PORT DE BANDOL

**TRAVAUX DE RÉAMÉNAGEMENT ET DE MODERNISATION
DU PORT DE BANDOL**

**DOSSIER DE DEMANDE D'AUTORISATION ENVIRONNEMENTALE AU
TITRE DE L'ARTICLE L.181-1 DU CODE DE L'ENVIRONNEMENT**

ADDENDUM EN RÉPONSE A L'AVIS DE LA MRAE

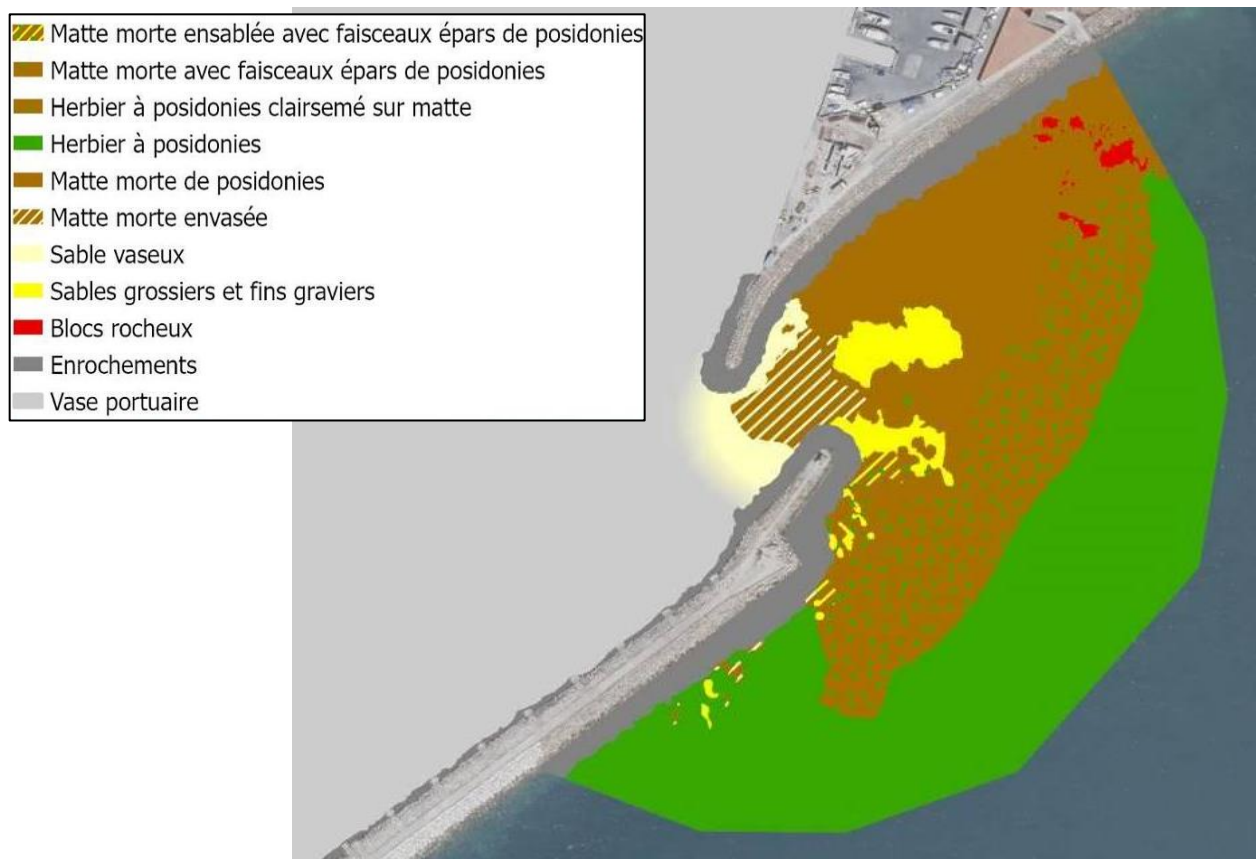
Les travaux prévus se limitent au périmètre de la concession, tel que défini par la convention de quasi-régie du 5 octobre 2021. Cette convention, jointe au dossier, renvoie à une annexe 11 listant les travaux prévus qui, elle, n'est pas jointe au dossier.

Le tableau listant les travaux prévus est présent en p.180 de l'Annexe 2 du DAE.
